改善箇所説明図

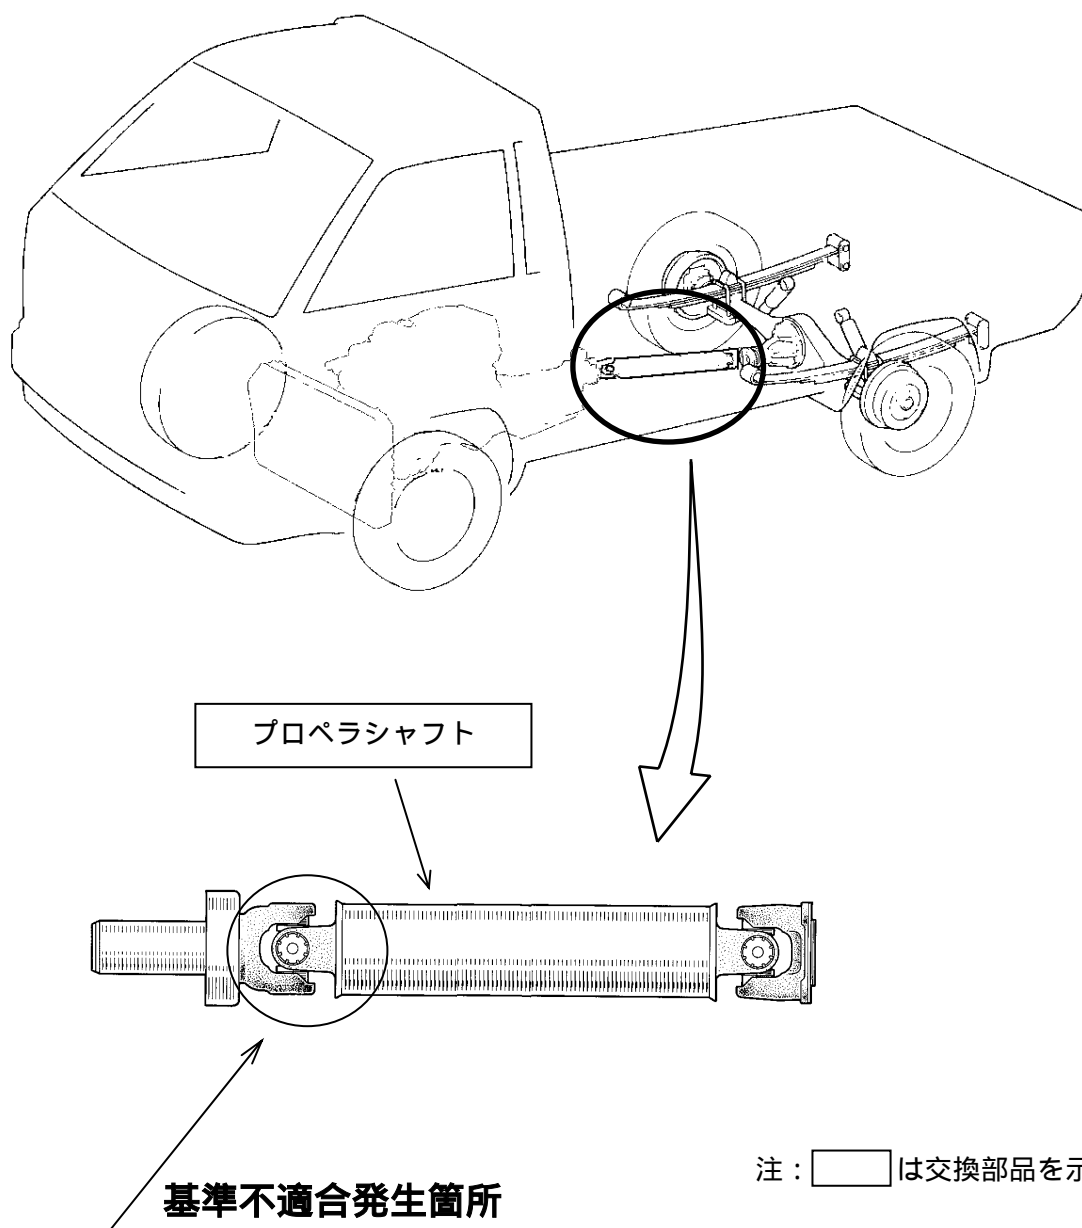
プロペラシャフトの変速機側のユニバーサルジョイント部の角度が大きいことから、高速走行時に当該部の温度が高くなるため、グリースの潤滑性の低下が早まるものがある。そのため、当該ジョイント部の摩耗が進んでガタや異音を生じ、そのまま使用を続けると、当該ジョイント部が破損して走行できなくなるおそれがある。

全車両、グリースの耐熱性を向上したプロペラシャフトに交換する。

識別：改善済車両には運転席下のネームプレート位置の右下部に黄色ペイントを塗布する。
